**LICITACION PÚBLICA INTERNACIONAL N°196/16**  
**LINEA "D": NUEVO SISTEMA DE SEÑALAMIENTO**  
**CIRCULAR CON CONSULTA N° 08**

Buenos Aires, 26 de agosto de 2016

Ilustración 18: Arquitectura referencial de la red DCS (radio CBTC)

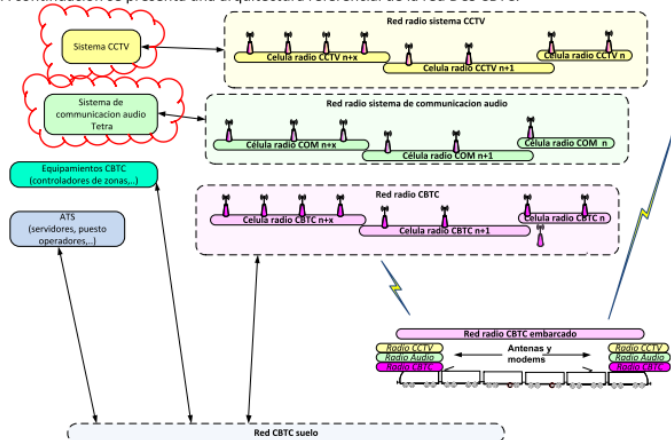
- a. En el punto 7.1 muestra en un gráfico ambos sistemas, pero en una arquitectura referencial

- b. En el punto 5.12.6, dice: "(...) en caso de señal de detección de obstáculo por el haz DPA (...) el CBTC debe: (...) Enviar una alarma al PCO que permite la visualización de la CCTV adecuada del andén desde el PCO". Esto requeriría una comunicación con el CCTV de andén, no se entiende que tiene que estar integrado a nuestro sistema.
- c. En el punto 6.4.1, dice "En caso de intrusión detectada, el CBTC debe proporcionar la información necesaria al sistema COM/CCTV". En este caso se entiende que es a bordo de los trenes pero no da mayores precisiones sobre tipo de cámaras, cantidad, ubicación, etc, etc.
- d. Tetra se menciona solo en el gráfico.
- e. No se menciona en el documento "Sistema Tierra Tren"

Pregunta: Aclarar si CCTV y el TETRA son parte del alcance o no?

- 1 b) Al respecto se aclara que la provisión del Sistema CCTV no hace parte del alcance de la presente Licitación. No obstante lo anterior los Sistemas deben estar comunicados. En la etapa de ingeniería de detalle se determinará la interfaz necesaria. El requisito del sistema DPA es indicar la detección de peligro en andén y en lo posible la ubicación exacta del mismo, esta última referenciada al andén.
- 1 c) Se aclara que la intrusión a detectar es a la vía y está relacionada con los Sistemas Puertas de Andén y Detección de Peligro en Andén.
- 2) Se aclara que los sistemas CCTV y TETRA no hacen parte del alcance de este contrato.  
Las interfaces con cada uno de los sistemas se definirán en la etapa de diseño.  
El requisito del sistema de señalamiento es informar los eventos en tiempo real y en forma georeferenciada

Ilustración 18: Arquitectura referencial de la red DCS (radio CBTC)

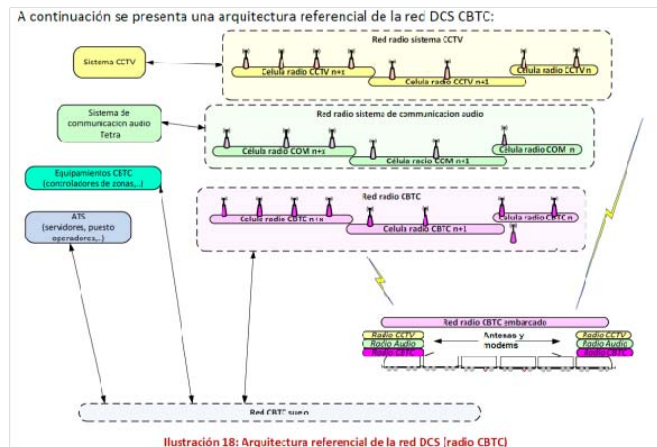
"En el documento "SYABD-SEN00-RQ-00000-0011-06.pdf", ítem 7.1 Sistema comunicación DCS, ilustración 18 - Arquitectura referencial de la red DCS (radio CBTC), tenemos:

Se entiende que el sistema de la red de circuito cerrado de televisión y el sistema de la red tetra no forman parte del ámbito de aplicación de esta propuesta. Confirmar entendimiento”

**RESPUESTA:** Ver punto 2 de la presente circular.
